**H19-No.13**

# H19-No.13

## 委託報告書 (平成19年)

記事	報告書⇒審査資料案	審査資料案⇒ 審査資料(H30.11.30)	審査資料(H30.11.30)⇒ 審査資料(R2.2.7)
1	・柱状図に合わせて盛土の深度区間を記載。	変更なし	変更なし
2	・一般的な岩相であり、石基及び斑晶の種類、粒径等については、特に目立つ区間のみ記載することとしており、特に目立つ区間ではないため削除。 ・一部で粘土を挟在するが、連続性に乏しいことから削除。 ・色調については、補足的なものであるため削除。	変更なし	変更なし
3	・一般的な岩相であり、石基及び斑晶の種類、粒径等については、特に目立つ区間のみ記載することとしており、特に目立つ区間ではないため削除。 ・岩種境界の明瞭さについては、補足的なものであるため削除。	変更なし	変更なし
4	変更なし	変更なし	変更なし
5	・色調、割れ目沿いの酸化マンガンについては、補足的なものであるため削除。	—	—
6	・脆弱化については、RQD、最大コア長、岩級区分で示しているため削除。	変更なし	変更なし
7	・シームについては削除。 ・シームの削除の詳細については別途説明(補足説明資料3 補足3-83頁)。	—	—
8	・ベグマタイトの一般的な特徴を有しており、鉱物組成、粒径については削除。	変更なし	変更なし
9	変更なし	変更なし	変更なし
10	・割れ目の傾斜については、補足的なものであるため削除。	—	—

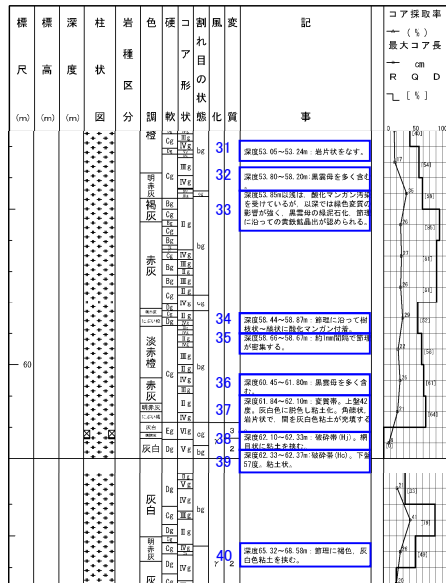
記事	報告書⇒審査資料案	審査資料案⇒ 審査資料(H30.11.30)	審査資料(H30.11.30)⇒ 審査資料(R2.2.7)
21	・割れ目沿いの黄鉄鉱については、補足的なものであるため削除。	—	—
22	・割れ目沿いの黄鉄鉱については、補足的なものであるため削除。	—	—
23	・ベグマタイトの一般的な特徴を有しており、鉱物組成、粒径については削除。	変更なし	変更なし
24,25	・石英脈が発達する区間について一括記載。 ・晶洞については、補足的なものであるため削除。	変更なし	変更なし
26	・ベグマタイトの一般的な特徴を有しており、鉱物組成、粒径については削除。	変更なし	変更なし
27	・細角礫状を呈するが、掘削時の機械割れと判断したため削除。	—	—
28	・シームという用語については削除。 ・シームの削除の詳細については別途説明(補足説明資料3 補足3-87頁)。 ・シームの傾斜については、補足的な記載であるため削除。	変更なし	変更なし
29	・土砂状を呈するが、周囲の岩盤に劣化が認められないことから削除。	—	—
30	・割れ目沿いの黄鉄鉱については、補足的なものであるため削除。	—	—

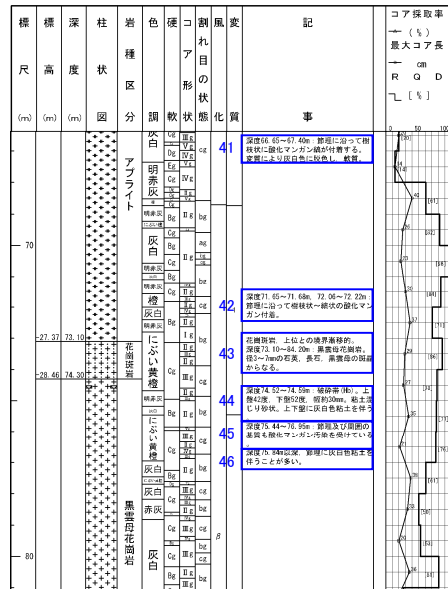
記事	報告書⇒審査資料案	審査資料案⇒ 審査資料(H30.11.30)	審査資料(H30.11.30)⇒ 審査資料(R2.2.7)
31	変更なし	変更なし	変更なし
32	・斑晶については、補足的なものであるため削除。	—	—
33	・酸化マンガン汚染、緑色変質については、補足的なものであるため削除。	変更なし	変更なし
34	変更なし	変更なし	変更なし
35	変更なし	変更なし	変更なし
36	・斑晶については、補足的なものであるため削除。	—	—
37	・変質している区間の境界傾斜や脱色については、補足的なものであるため削除。	変更なし	変更なし
38,39	・破砕帯名を記載。 ・性状及び色調については、申請書提出から審査会合(H29.12.22)までの間に行った、断面岩区分を目的とした再観察の結果に基づき記載。肉眼観察で確認した原岩組織の残留の程度、連続性、硬軟に基づき、断面岩(断面ガウジ、断面角礫、カタクレーサイト)を判断。断面ガウジを未固結粘土状部、断面角礫を未固結礫状部、カタクレーサイトを性状に応じて、固結礫状・砂状・粘土状部と記載。 ・上記再観察で未固結粘土状部とした箇所を累計幅を記載。 ・ポアホールテレビの解析結果による最新活動面の走向・傾斜を記載。 ・破砕部の見かけの傾斜については、補足的なものであるため削除。 ・“網目状に粘土を挟む”との記載については、粘土の連続性や直線性に乏しく、固結礫状部に含めているため削除。	変更なし	変更なし
40	・一部で粘土を挟在するが、連続性に乏しいことから削除。	—	—

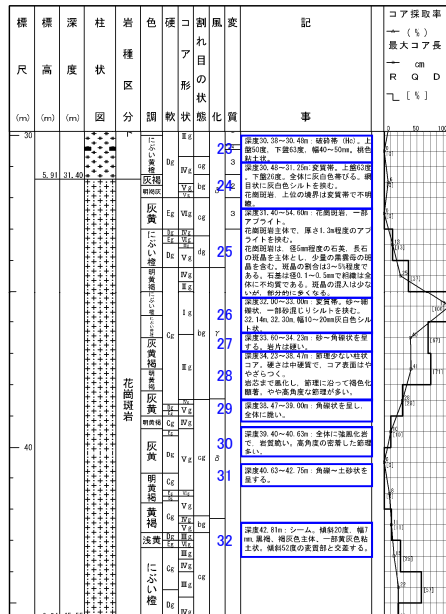
記事	報告書⇒審査資料案	審査資料案⇒ 審査資料(H30.11.30)	審査資料(H30.11.30)⇒ 審査資料(R2.2.7)
15,16	・一般的な岩相であり、石基及び斑晶の種類、粒径等については、特に目立つ区間のみ記載することとしており、特に目立つ区間ではないため削除。 ・岩種境界の傾斜や流理については、補足的なものであるため削除。	変更なし	変更なし
17	・割れ目の発達程度については、RQD、最大コア長、岩級区分で示しているため削除。 ・割れ目に細粒物質を挟存するが、周囲の岩盤に劣化が認められないことから削除。	—	—
18	・割れ目沿いの変色については、補足的なものであるため削除。	変更なし	変更なし
19	・割れ目沿いの変色や割れ目沿いの傾斜(不規則)については、補足的なものであるため削除。	—	—
20	・風化については、岩級区分で示しているため削除。	—	—
21	・変色については、補足的なものであるため削除。	—	—
e	・再観察により破砕部と認定。破砕部への見直しの詳細については別途説明(補足説明資料4 補足4-26頁)。 ・破砕帯名を記載。 ・性状及び色調については、申請書提出から審査会合(H29.12.22)までの間に行った、断面岩区分を目的とした再観察の結果に基づき記載。肉眼観察で確認した原岩組織の残留の程度、連続性、硬軟に基づき、断面岩(断面ガウジ、断面角礫、カタクレーサイト)を判断。断面ガウジを未固結粘土状部、断面角礫を未固結礫状部、カタクレーサイトを性状に応じて、固結礫状・砂状・粘土状部と記載。 ・ポアホールテレビの解析結果による最新活動面の走向・傾斜を記載。 ・カタクレーサイト中に挟存するフィルム状の細粒物質のうち、カタクレーサイトの特徴が明確に確認できないものについて、肉眼観察の結果に基づき、保守的に粘土を挟存するもの(断面ガウジ)として扱い、フィルム状の粘土を記載。	変更なし	変更なし
22	・原岩組織の残留の程度については、劣化に関する補足的なものであることから削除。	変更なし	変更なし

記事	報告書⇒審査資料案	審査資料案⇒ 審査資料(H30.11.30)	審査資料(H30.11.30)⇒ 審査資料(R2.2.7)
23	<ul style="list-style-type: none"> <li>破砕帯名を記載。</li> <li>性状及び色調については、申請書提出から審査会合（H29.12.22）までの間に行った、断層岩区分を目的とした再観察の結果に基づき記載。肉眼観察で確認した原岩組織の残留の程度、連続性、硬軟に基づき、断層岩（断層ガウジ、断層角礫、カタクレーサイト）を判断。断層ガウジを未固結粘土状部、断層角礫を未固結礫状部、カタクレーサイトを性状に応じて、固結礫状・砂状・粘土状部と記載。</li> <li>上記再観察で未固結粘土状部とした箇所の累計幅を記載。</li> <li>幅の記載については、性状一覧表に上記再観察による破砕幅を示しており、柱状図には記載しないこととしているため削除。</li> </ul>	変更なし	変更なし
24	<ul style="list-style-type: none"> <li>変質している区間の境界傾斜については、補足的なものであるため削除。</li> </ul>	変更なし	変更なし
25	<ul style="list-style-type: none"> <li>一般的な岩相であり、石基及び斑晶の種類、粒径等については、特に目立つ区間のみ記載することとしており、特に目立つ区間ではないため削除。</li> </ul>	変更なし	変更なし
26	<ul style="list-style-type: none"> <li>灰白色シルトが認められるが、系統的でなく、連続性に乏しいことから削除。</li> </ul>	変更なし	変更なし
27~31	<ul style="list-style-type: none"> <li>割れ目が発達する程度については、区間を統合して一括記載。</li> </ul>	変更なし	変更なし
32	<ul style="list-style-type: none"> <li>シームという用語については削除。</li> <li>シームの削除の詳細については別途説明(補足説明資料3 補足3-19頁)。</li> </ul>	変更なし	変更なし

f	<ul style="list-style-type: none"> <li>再観察により破砕部と認定。破砕部への見直しの詳細については別途説明(補足説明資料4 補足4-27頁)。</li> <li>破砕帯名を記載。</li> <li>性状及び色調については、申請書提出から審査会合（H29.12.22）までの間に行った、断層岩区分を目的とした再観察の結果に基づき記載。肉眼観察で確認した原岩組織の残留の程度、連続性、硬軟に基づき、断層岩（断層ガウジ、断層角礫、カタクレーサイト）を判断。断層ガウジを未固結粘土状部、断層角礫を未固結礫状部、カタクレーサイトを性状に応じて、固結礫状・砂状・粘土状部と記載。</li> <li>ポアホールテレビの解析結果による最新活動面の走向・傾斜を記載。</li> <li>カタクレーサイト中に挟みこむフィルム状の細粒物質のうち、カタクレーサイトの特徴が明確に確認できないものについて、肉眼観察の結果に基づき、保守的に粘土を挟みこむもの(断層ガウジ)として扱い、フィルム状の粘土を記載。</li> <li>見かけの傾斜の記載については、補足的なものであるため削除。</li> <li>幅の記載については、性状一覧表に上記再観察による破砕幅を示しており、柱状図には記載しないこととしているため削除。</li> </ul>	変更なし	変更なし

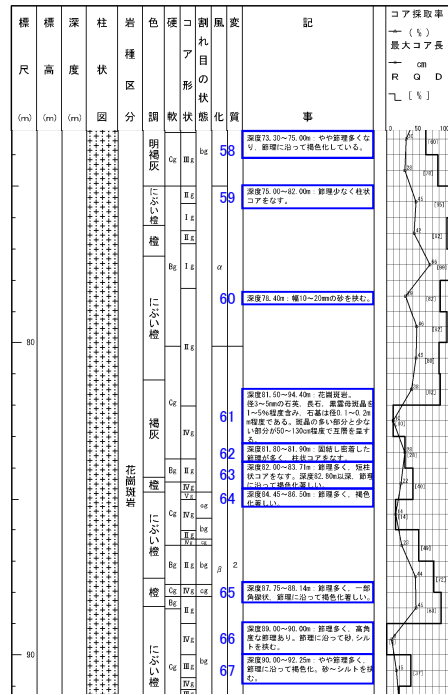
記事	報告書⇒審査資料案	審査資料案⇒ 審査資料(H30.11.30)	審査資料(H30.11.30)⇒ 審査資料(R2.2.7)
47	・割れ目の発達程度については、RQD、最大コア長、岩級区分で示しているため削除。	—	—
48	・シルトを挟み込むが、連続性に乏しいことから、幅の記載を削除。	変更なし	変更なし
49	・割れ目の発達程度については、RQD、最大コア長、岩級区分で示しているため削除。 ・割れ目沿いの変色については、補足的なものであるため削除。	—	—
50,51	・一般的な岩相であり、石基及び斑晶の種類、粒径等については、特に目立つ区間のみ記載することとしており、特に目立つ区間ではないため削除。 ・岩種境界の明瞭さについては、補足的なものであるため削除。	変更なし	変更なし
52,53	・割れ目の発達する区間とその区間内におけるシルトを挟み込むを一括記載。	変更なし	変更なし
54	変更なし	変更なし	変更なし
55,56	・一般的な岩相であり、石基及び斑晶の種類、粒径等については、特に目立つ区間のみ記載することとしており、特に目立つ区間ではないため削除。 ・岩種境界の傾斜については、補足的なものであるため削除。	変更なし	変更なし
57	変更なし	変更なし	変更なし

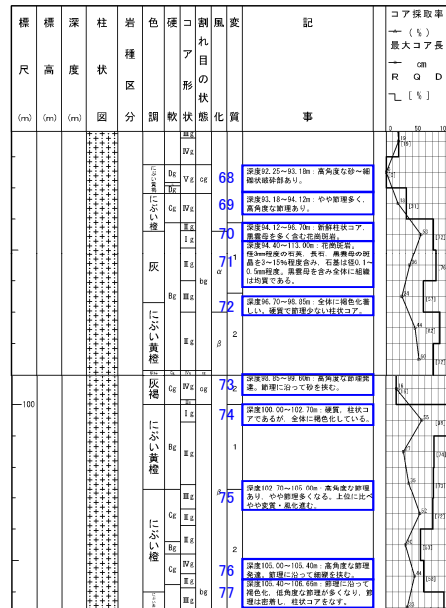
記事	報告書⇒審査資料案	審査資料案⇒ 審査資料(H30.11.30)	審査資料(H30.11.30)⇒ 審査資料(R2.2.7)
58	・割れ目の発達程度については、RQD、最大コア長、岩級区分で示しているため削除。 ・割れ目沿いの変色については、補足的なものであるため削除。	—	—
59	変更なし	変更なし	変更なし
60	変更なし	変更なし	変更なし
61	・一般的な岩相であり、石基及び斑晶の種類、粒径等については、特に目立つ区間のみ記載することとしており、特に目立つ区間ではないため削除。	変更なし	変更なし
62,63	・割れ目の発達程度について、区間を統合して一括記載。	変更なし	変更なし
64,65	・割れ目沿いの褐色化について、区間を統合して一括記載。	変更なし	変更なし
66	・割れ目の発達程度については、RQD、最大コア長、岩級区分で示しているため削除。 ・一部で砂及びシルトを挟むが、周囲の岩盤に劣化が認められないことから削除。	—	—
67	・割れ目の発達程度については、RQD、最大コア長、岩級区分で示しているため削除。 ・割れ目沿いの変色については、補足的なものであるため削除。 ・一部で砂~シルトを挟むが、連続性に乏しいことから削除。	—	—

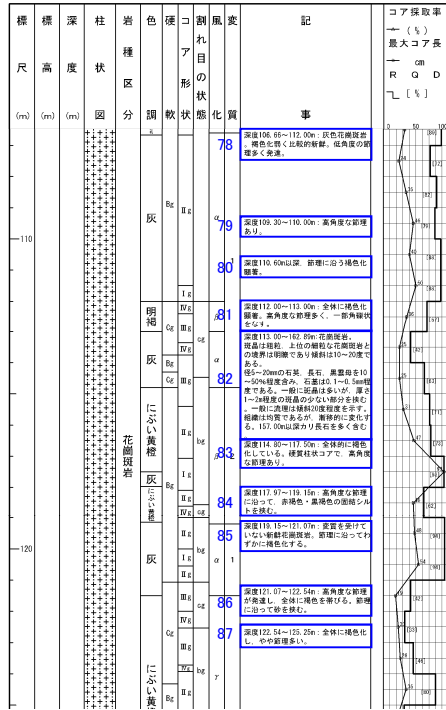
記事	報告書⇒審査資料案	審査資料案⇒ 審査資料(H30.11.30)	審査資料(H30.11.30)⇒ 審査資料(R2.2.7)
68	・砂～細礫状破砕部については、系統的な割れ目の発達が見られるものの、原岩組織が残留しており、砂～細礫状化が著しい区間は、掘削時の機械割れによるものと判断し削除。	—	—
69	変更なし	変更なし	変更なし
70～74	・割れ目の発達の程度について一括記載。 ・一般的な岩相であり、石基及び斑晶の種類、粒径等については、特に目立つ区間のみ記載することとしており、特に目立つ区間ではないため削除。 ・割れ目沿いの砂の挟在については、連続性に乏しく、周囲の岩盤に劣化が認められないことから削除。	変更なし	変更なし
75	・割れ目の発達の程度については、RQD、最大コア長、岩級区分で示しているため削除。 ・変質・風化の程度については、当該区間の周囲と明瞭な差が認められないため削除。	—	—
76	・割れ目の発達の程度については、RQD、最大コア長、岩級区分で示しているため削除。 ・割れ目沿いに細礫を挟在するが、掘削時の機械割れと判断し削除。	—	—
77	変更なし	変更なし	変更なし

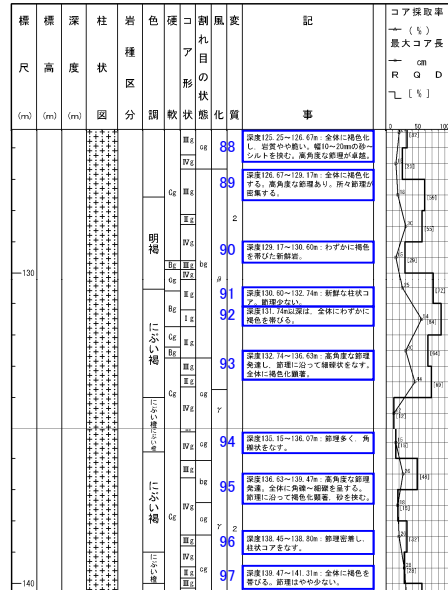
記事	報告書⇒審査資料案	審査資料案⇒審査資料(H30.11.30)	審査資料(H30.11.30)⇒審査資料(R2.2.7)
78	・色調については、補足的なものであるため削除。	変更なし	変更なし
79	・割れ目の傾斜については、補足的なものであるため削除。	—	—
80	・割れ目沿いの変色については、補足的なものであるため削除。	—	—
81	変更なし	変更なし	変更なし
82	・一般的な岩相であり、石基及び斑晶の種類、粒径等については、特に目立つ区間のみ記載することとしており、特に目立つ区間ではないため削除。 ・流理については、補足的なものであるため削除。	—	—
83	・硬軟や割れ目の発達程度については、RQD、最大コア長、岩級区分で示しているため削除。	変更なし	変更なし
84	変更なし	変更なし	変更なし
85	・割れ目沿いの変色については、補足的なものであるため削除。	変更なし	変更なし
86	・割れ目沿いに砂を挟み込むが、連続性に乏しいことから削除。	変更なし	変更なし
87	・割れ目の発達程度については、RQD、最大コア長、岩級区分で示しているため削除。 ・変色については、補足的なものであるため削除。	—	—

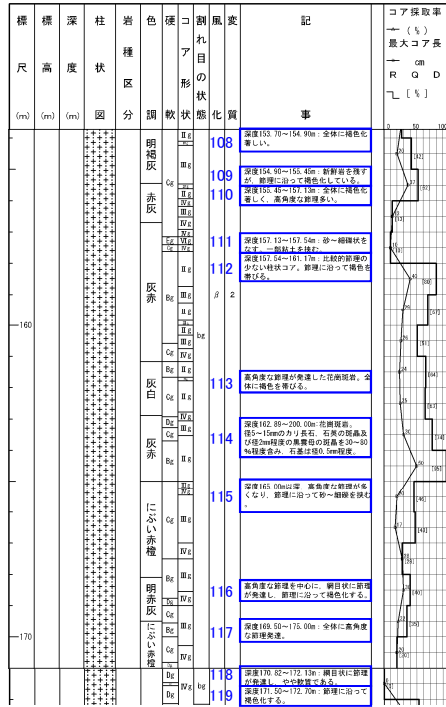
記事	報告書⇒審査資料案	審査資料案⇒ 審査資料(H30.11.30)	審査資料(H30.11.30)⇒ 審査資料(R2.2.7)
98	・割れ目沿いの変色については、補足的なものであるため削除。	変更なし	変更なし
99,100	・割れ目の発達程度については、RQD、最大コア長、岩級区分で示しているため削除。 ・変色については、補足的なものであるため削除。 ・割れ目沿いに砂を挟在するが、周囲の岩盤に劣化が認められないことから削除。	—	—
101	・割れ目の傾斜については、補足的なものであるため削除。	変更なし	変更なし
102	・割れ目沿いの変色については、補足的なものであるため削除。	—	—
103	・変色については、補足的なものであるため削除。 ・割れ目沿いに砂～シルトを挟在するが、周囲の岩盤に劣化が認められないことから削除。	—	—
104	・割れ目の発達程度については、RQD、最大コア長、岩級区分で示しているため削除。 ・割れ目沿いの変色については、補足的なものであるため削除。	—	—
105	変更なし	変更なし	変更なし
106	・割れ目沿いの変色については、補足的なものであるため削除。	—	—
107	・割れ目の発達程度については、RQD、最大コア長、岩級区分で示しているため削除。	—	—

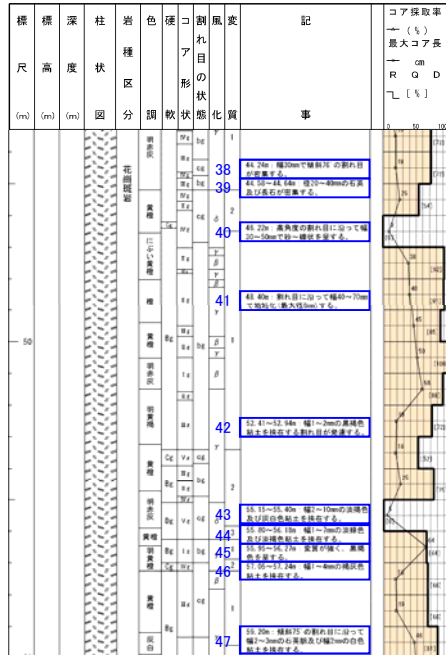
記事	報告書⇒審査資料案	審査資料案⇒ 審査資料(H30.11.30)	審査資料(H30.11.30)⇒ 審査資料(R2.2.7)
29	変更なし	変更なし	変更なし
30	・粘土を挟在するが、連続性及直線性に乏しいことから削除。	—	—
31	・細礫混じり粘土を挟在するが、連続性及直線性に乏しく、周囲の岩盤に劣化が認められないことから削除。	—	—
32	・粘土を挟在するが、連続性及直線性に乏しく、周囲の岩盤に劣化が認められないことから削除。	—	—
33	・幅については、ばらつきがあるため削除。	変更なし	変更なし
34	・粘土を挟在するが、周囲の岩盤に劣化が認められないことから削除。	—	—
35	変更なし	変更なし	変更なし
36	・記載の統一化(傾斜40~50° → 中角度)。	変更なし	変更なし
37	・鉱物脈については、補足的なものであるため削除。	—	—

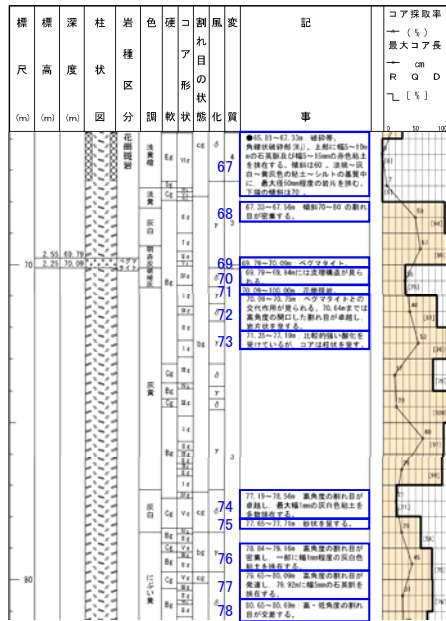
記事	報告書⇒審査資料案	審査資料案⇒ 審査資料(H30.11.30)	審査資料(H30.11.30)⇒ 審査資料(R2.2.7)
59	変更なし	変更なし	変更なし
60,61	・割れ目の発達する区間とその区間内における粘土の挟在を一括記載。 ・表現の見直し(傾斜60°→高角度)。	変更なし	変更なし
62~65	・硬軟については、岩級区分で示しているため削除。 ・粘土を挟在するが、周囲の岩盤に劣化が認められないことから削除。	-	-
66	・粘土を複数挟在するが、いずれも連続性に乏しく、周囲の岩盤に劣化が認められないことから削除。	-	-

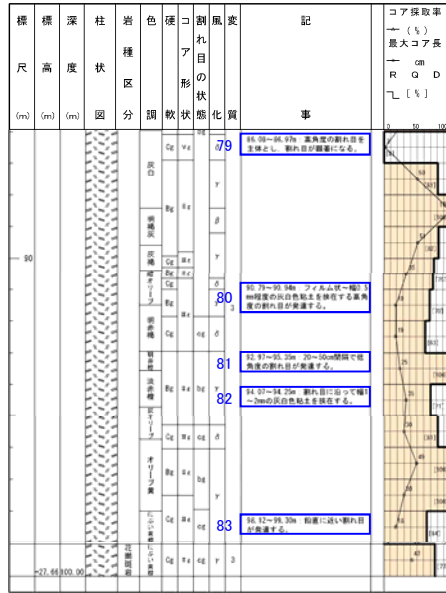
記事	報告書⇒審査資料案	審査資料案⇒ 審査資料(H30.11.30)	審査資料(H30.11.30)⇒ 審査資料(R2.2.7)
67	<ul style="list-style-type: none"> <li>・性状及び色調については、申請書提出から審査会合（H29.12.22）までの間に行った、断層岩区分を目的とした再観察の結果に基づき記載。肉眼観察で確認した原岩組織の残留の程度、連続性、硬軟に基づき、断層岩（断層ガウジ、断層角礫、カタクレーサイト）を判断。断層ガウジを未固結粘土状部、断層角礫を未固結礫状部、カタクレーサイトを性状に応じて、固結礫状・砂状・粘土状部と記載。</li> <li>・報告書での性状や色調については、当初観察に基づくものであるため、審査資料案に反映させず。</li> <li>・ポアホールテレビの解析結果による最新活動面の走向・傾斜を記載。</li> <li>・石英脈については、補足的なものであるため削除。</li> </ul>	変更なし	変更なし
68	・表現の見直し（傾斜70~80° →高角度）。	変更なし	変更なし
69,70	変更なし	変更なし	変更なし
71	変更なし	変更なし	変更なし
72	<ul style="list-style-type: none"> <li>・ペグマタイトとの交代作用については、補足的なものであるため削除。</li> <li>・割れ目の発達程度については、RQD、最大コア長、岩級区分で示しているため削除。</li> </ul>	-	-
73	・割れ目の発達程度については、RQD、最大コア長、岩級区分で示しているため削除。	変更なし	変更なし
74	・粘土を挟在するが、いずれも周囲の岩盤に劣化が認められないことから削除。	変更なし	変更なし
75	変更なし	変更なし	変更なし
76	・粘土の挟在の記載については、いずれも連続性に乏しく、周囲の岩盤に劣化が認められないことから削除。	変更なし	変更なし
77	変更なし	変更なし	変更なし
78	変更なし	変更なし	変更なし

# H24-B14-1

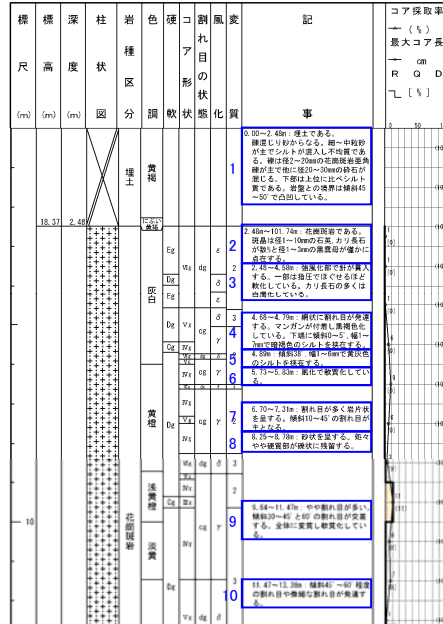
記事	報告書⇒審査資料案	審査資料案⇒ 審査資料(H30.11.30)	審査資料(H30.11.30)⇒ 審査資料(R2.2.7)
1	・埋土区間については、元々の地質の状態を示すものではないため、構成粒子、境界傾斜に関する記載は削除。	変更なし	変更なし
2	・一般的な岩相であり、石基及び斑晶の種類、粒径等については、特に目立つ区間のみ記載することとしているため削除。	変更なし	変更なし
3	・長石の白濁化については、風化・変質に関する補足的なものであることから、削除。 ・硬軟については、岩級区分に含めて示しているため削除。	変更なし	変更なし
4	・シルトを挟在し、割れ目が発達するが、シルトの直線性に乏しく、割れ目の発達が一時的なことから削除。 ・色調の記載については、補足的なものであるため削除。	—	—
5	・シルトを挟在するが、連続性に乏しいことから削除。	—	—
6	・硬軟については、岩級区分に含めて示しているため削除。	変更なし	変更なし
7	・割れ目の傾斜については、補足的なものであるため削除。 ・“コア形状”欄に基づき砂~角礫状と記載。	変更なし	変更なし
8	・細粒化の程度については、RQD、最大コア長、岩級区分で表示しているため削除。	—	—
9	・硬軟及び割れ目の発達の程度については、RQD、最大コア長、岩級区分で表示しているため削除。 ・変質の程度については、周囲と明瞭な差が認められないため削除。	—	—
10	・割れ目の発達の程度については、RQD、最大コア長、岩級区分で表示しているため削除。	—	—

# H24-B14-1

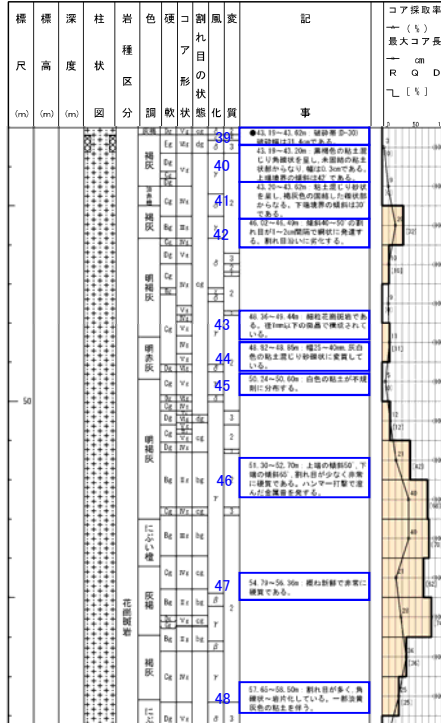
記事	報告書⇒審査資料案	審査資料案⇒ 審査資料(H30.11.30)	審査資料(H30.11.30)⇒ 審査資料(R2.2.7)
39~41	<ul style="list-style-type: none"> <li>・性状及び色調については、申請書提出から審査会合(H29.12.22)までの間に行った、断層岩区分を目的とした再観察の結果に基づき記載。肉眼観察で確認した原岩組織の残留の程度、連続性、硬軟に基づき、断層岩(断層ガウジ、断層角礫、カタクレーサイト)を判断。断層ガウジを未固結粘土状部、断層角礫を未固結礫状部、カタクレーサイトを性状に応じて、固結礫状・砂状・粘土状部と記載。</li> <li>・上記再観察で未固結粘土状部とした箇所の累計幅を記載。</li> <li>・ポアホールテレビの解析結果による最新活動面の走向・傾斜を記載。</li> <li>・破砕幅については、性状一覧表に示しており、柱状図には記載しないこととしているため削除。</li> </ul>	変更なし	変更なし
42	<ul style="list-style-type: none"> <li>・割れ目の発達程度及び劣化については、RQD、最大コア長、岩級区分で表示しているため削除。</li> </ul>	—	—
43	<ul style="list-style-type: none"> <li>・一般的な岩相であり、石基及び斑晶の種類、粒径等については、特に目立つ区間のみ記載することとしており、特に目立つ区間ではないため削除。</li> </ul>	—	—
44	<ul style="list-style-type: none"> <li>・区間の幅については、ばらつきがあることから削除。</li> <li>・性状については、不均質であることから削除。</li> <li>・色調については、コア写真に基づき緑灰色と記載。</li> </ul>	変更なし	変更なし
45	<ul style="list-style-type: none"> <li>・一部に粘土を挟在するが、系統的でなく、連続性や直線性に乏しいことから削除。</li> </ul>	—	—

# H24-B14-1

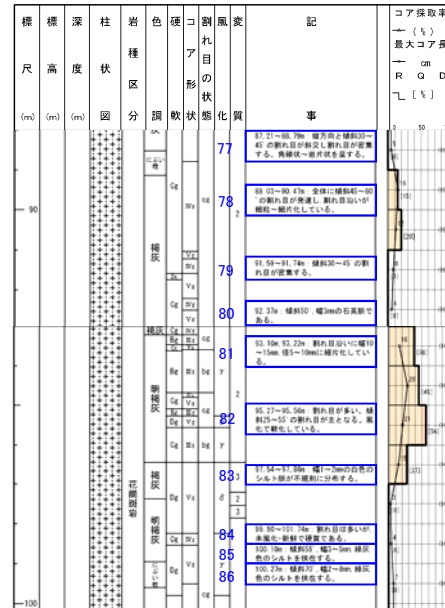
記事	報告書⇒審査資料案	審査資料案⇒ 審査資料(H30.11.30)	審査資料(H30.11.30)⇒ 審査資料(R2.2.7)
77	・表現の見直し(角礫状～岩片状→角礫状)。	変更なし	変更なし
78	・割れ目の発達程度については、RQD、最大コア長、岩級区分で表示しているため削除。 ・割れ目沿いに細粒～細片化するが、周囲の岩盤に劣化が認められないことから削除。	—	—
79	・割れ目の発達程度については、RQD、最大コア長、岩級区分で表示しているため削除。	—	—
80	・鉱物脈については、補足的なものであるため削除。	—	—
81	・割れ目沿いに細片化するが、周囲の岩盤に劣化が認められないことから削除。	—	—
82	・硬軟や割れ目の発達程度については、RQD、最大コア長、岩級区分で表示しているため削除。	—	—
83	・一部にシルトを挟在するが、系統的でなく、連続性や直線性に乏しいことから削除。	—	—
84	・硬軟や割れ目の発達程度については、RQD、最大コア長、岩級区分で表示しているため削除。	—	—
85	・シルトを挟在するが、連続性に乏しいことから削除。	—	—
86	・シルトを挟在するが、連続性に乏しいことから削除。	—	—

# H24-B14-1

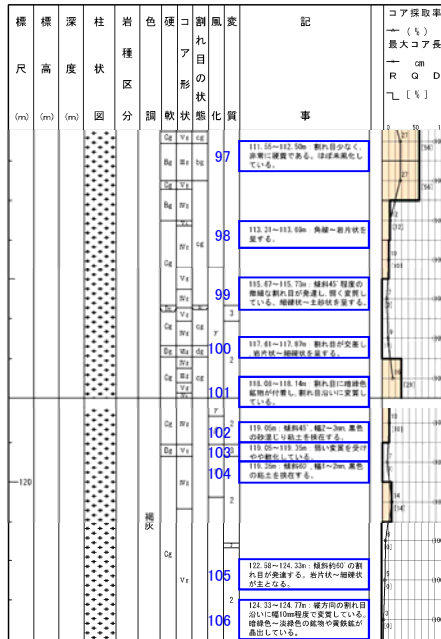
記事	報告書⇒審査資料案	審査資料案⇒ 審査資料(H30.11.30)	審査資料(H30.11.30)⇒ 審査資料(R2.2.7)
97	・硬軟や割れ目の発達程度については、RQD、最大コア長、岩級区分で表示しているため削除。	—	—
98	・表現の見直し(角礫状～岩片状→角礫状)。	変更なし	変更なし
99	・割れ目が発達し細礫状～土砂状を呈するが、連続性に乏しく、周囲の岩盤に劣化が認められないことから削除。 ・変質程度については、周囲と明瞭な差が認められないため削除。	—	—
100	・割れ目の発達程度については、RQD、最大コア長、岩級区分で表示しているため削除。	—	—
101	・割れ目沿いの鉱物脈の晶出については、補足的なものであるため削除。 ・変質程度については、周囲と明瞭な差が認められないため削除。	—	—
102	・砂混じり粘土を挟在するが、周囲の岩盤に劣化が認められないことから削除。	—	—
103	・硬軟については、岩級区分に含めて示しているため削除。	—	—
104	・粘土を挟在するが、周囲の岩盤に劣化が認められないことから削除。	—	—
a	・割れ目の発達程度を記載。 ・“コア形状”欄に基づき角礫状と記載。	変更なし	変更なし
105	・割れ目の発達程度については、RQD、最大コア長、岩級区分で表示しているため削除。	—	—
106	・割れ目沿いに変質しているが、連続性に乏しいことから削除。 ・鉱物の晶出については、補足的なものであるため削除。	—	—

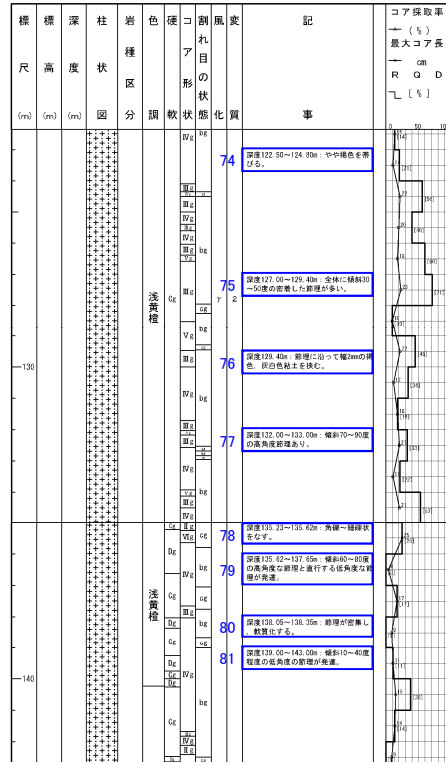
記事	報告書⇒審査資料案	審査資料案⇒ 審査資料(H30.11.30)	審査資料(H30.11.30)⇒ 審査資料(R2.2.7)
64	・割れ目の発達については、RQD、最大コア長、岩級区分で示しているため削除。	変更なし	変更なし
65	変更なし	変更なし	変更なし
66	・斑晶については、補足的なものであるため削除。	—	—
67	・色調については、補足的なものであるため削除。	—	—
68	・変質している区間の境界傾斜については、補足的なものであるため削除。	変更なし	変更なし
69	・シームという用語については削除。 ・シームの削除の詳細については別途説明(補足説明資料3 補足3-42頁)。 ・“変質”欄に基づき変質していると記載。 ・シームの傾斜や幅については、補足的なものであるため削除。	変更なし	変更なし
70	・シームという用語については削除。 ・シームの削除の詳細については別途説明(補足説明資料3 補足3-43頁)。 ・“変質”欄に基づき変質していると記載。 ・シームの傾斜や幅については、補足的なものであるため削除。	変更なし	変更なし
71	変更なし	変更なし	変更なし
72	・シームという用語については削除。 ・シームの削除の詳細については別途説明(補足説明資料3 補足3-44頁)。 ・“変質”欄に基づき変質していると記載。 ・シームの傾斜や幅については、補足的なものであるため削除。	変更なし	変更なし
73	・割れ目の発達については、RQD、最大コア長、岩級区分で示しているため削除。 ・色調については、補足的なものであるため削除。	—	—

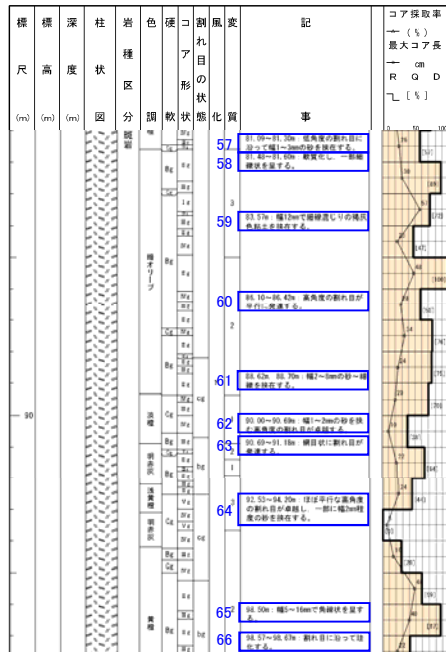
記事	報告書⇒審査資料案	審査資料案⇒ 審査資料(H30.11.30)	審査資料(H30.11.30)⇒ 審査資料(R2.2.7)
47	・粘土を挟在するが、周囲の岩盤に劣化が認められないことから削除。	—	—
48	変更なし	変更なし	変更なし
49	・粘土を挟在するが、連続性に乏しく、周囲の岩盤に劣化が認められないことから削除。	—	—
50	変更なし	変更なし	変更なし
51	変更なし	変更なし	変更なし
52	・砂を挟在するが、直線性に乏しく、周囲の岩盤に劣化が認められないことから削除。	変更なし	変更なし
53~55	・割れ目の発達程度について、区間を統合して一括記載。	変更なし	変更なし
56	・表現の見直し(傾斜60~80° →高角度)。 ・割れ目の発達状況については、補足的なものであるため削除。	変更なし	変更なし
